第7回下青井町復興まちづくり座談会を開催しました

(仮称)西部公園整備計画(案)

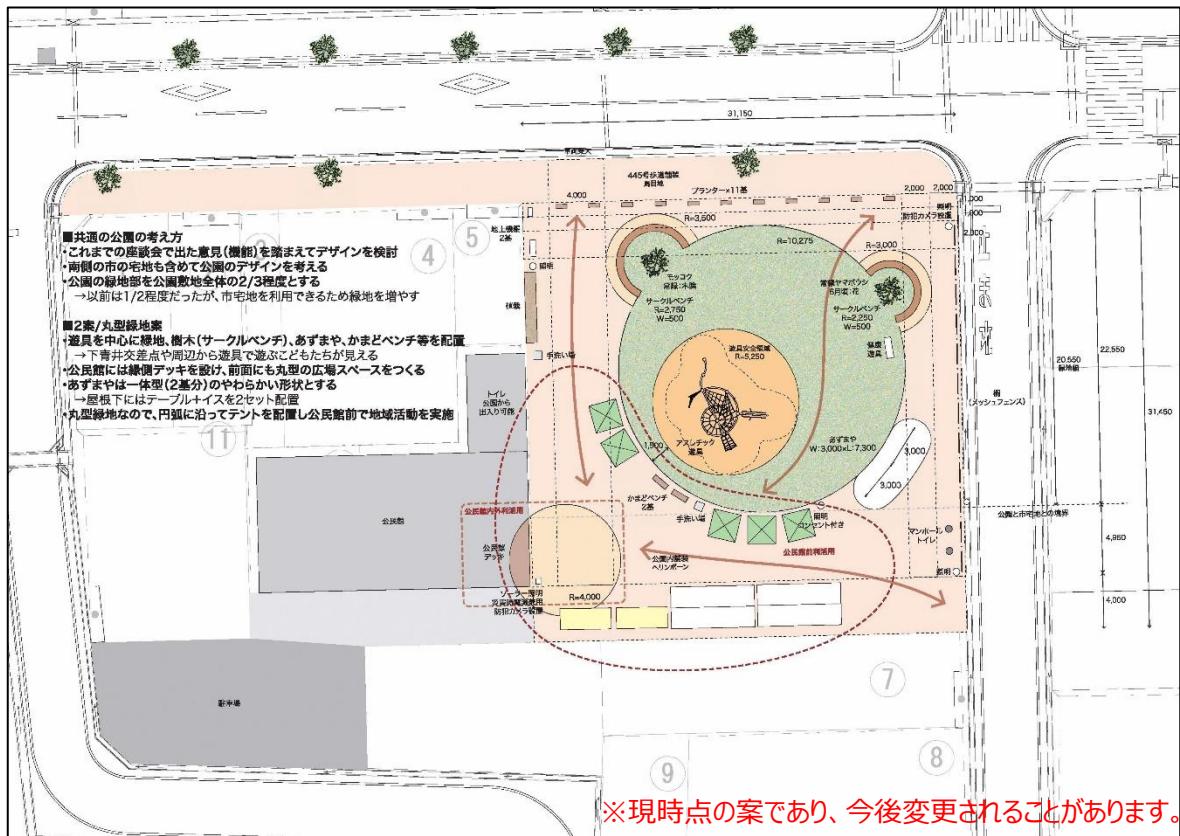
Q: 道路側にフェンスは設置しないのか？

Q: 椅子やテーブルは固定されているのか? 盗難を考えると、テーブル・ベンチは固定式のものが良い。

- ・町内会で誕生日会をやっており、たまに屋外でやるものも良い。東屋を10人程度座れるように広げても良いと思う。

- ・緑地をもう少し広げて、普段人が多くなくとも見た目がさみしくならないようにしてほしい。

A: 国道側は歩道があるため、公園と歩道の境にプランターを設置する予定。直接道路に面する東側については、フェンス設置を計画している。

A: 固定する：しないどちらでも可能である。
